E/ECE/324 } Rev.1/Add.54/Rev.1/Amend.1  
E/ECE/TRANS/505 }

#### **Additif 54: Règlement No 55**

#### **Révision 1 - Amendement 1**

### **PRESCRIPTIONS UNIFORMES RELATIVES A L'HOMOLOGATION DES PIECES MECANIQUES D'ATTELAGE DES ENSEMBLES DE VEHICULES**

### 3.10.1 Introduction

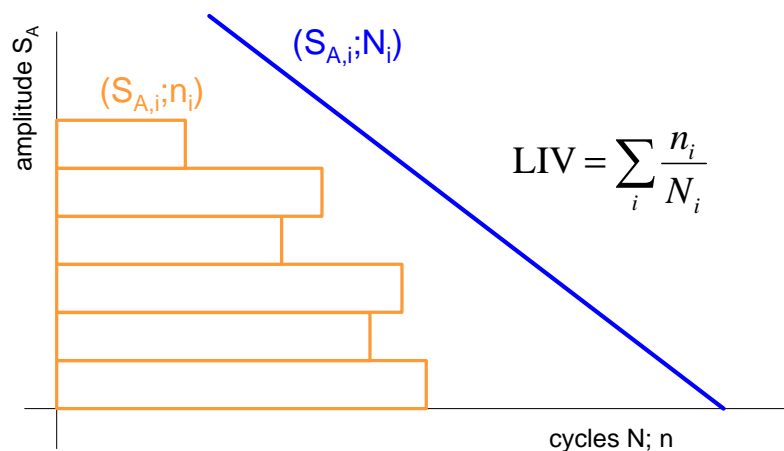
Ajouter plusieurs nouveaux paragraphes, ainsi conçus:

"3.10 Essai d'endurance spécial pour les boules d'attelage et les cols de cygne ayant une valeur  $D \leq 14$  kN.

Au lieu d'être soumis aux essais définis au paragraphe 3.1, les boules d'attelage et les cols de cygne ayant une valeur  $D \leq 14$  kN peuvent être soumis aux essais ci-dessous.

L'essai d'endurance décrit ci-dessous est un essai multiaxial qui s'effectue dans trois directions de charge, avec application simultanée des forces et définition des amplitudes maximales et des équivalences de fatigue (les valeurs d'intensité de la charge étant conformes à la définition donnée ci-dessous).
